Typ

1 329 0..  
1 330 0..

Stand 80-03

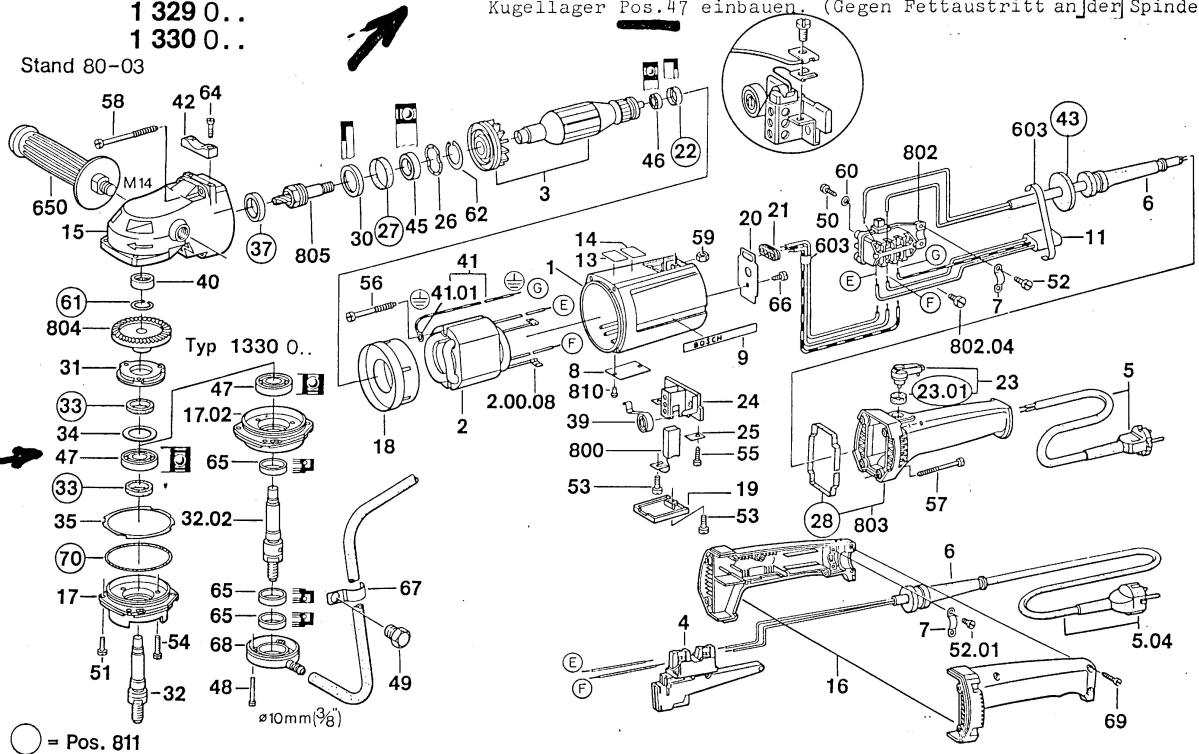
Beachten: Bei Reparaturen das neue DOPPELSEITIG abgedichtete Kugellager Pos.47 einbauen. (Gegen Fettaustritt an der Spindel.)

Neu  
New
